Lokalplan 1170 – Boliger ved Trille Lucassens Gade og Gudrunsvej i Gellerup

Høringsvar fra Gellerup Fællesråd og Gellerupparkens afdelingsbestyrelse samt en række beboere

Kortbilag 5 (side 99) giver overblik over P-pladser.

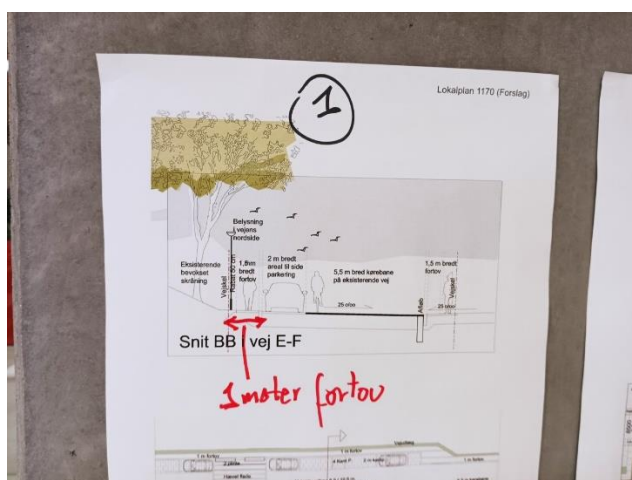
Vi synes ikke, at vi kan tælle os frem til ret meget mere end 90 P-pladser (udover de sydlige rækkehuses private P-pladser). Og det er til ca. 16 rækkehuse og 119 etageboliger.

Bekymringen opstår fordi vi på side 75 kan læse os til, at *parkeringskravet for ny etagebebyggelse i denne lokalplan er reduceret til 1/2 P-plads pr. bolig, svarende til letbanenormen, da der på sigt forventes højklasset kollektiv trafik i form af letbane eller BRT ved Karen Blixens Boulevard.*

Vi har endnu til gode at få et realistisk bud på, hvornår en letbane eller BRT vil være en realitet i Gellerup. For bare fem år siden hed det sig i kommunes officielle udmeldinger, at letbanen ville køre til Gellerup i 2022!

Vi har derfor en forventning om, at der, så længe der ikke kører letbane/BRT til Gellerup, kun gives tilladelse til byggeri, der sikrer, at den gældende p-norm overholdes med 1 P-plads pr. etagebolig og 1/2 P-plads pr. etagebolig under 60 m² og 1 1/2 P-plads pr. rækkehus (tæt-lav boligbebyggelse) med

fællesparkerung. Forstået på den måde, at den beskrevne bebyggelse i lokalplansforslaget, først kan opføres i fuld skala den dag, der kører letbane/BRT til Gellerup, og letbanenormen kan træde i kraft. Vi foreslår, at byggeriet derfor skal kunne opføres i etaper og følger P-normbestemmelserne.
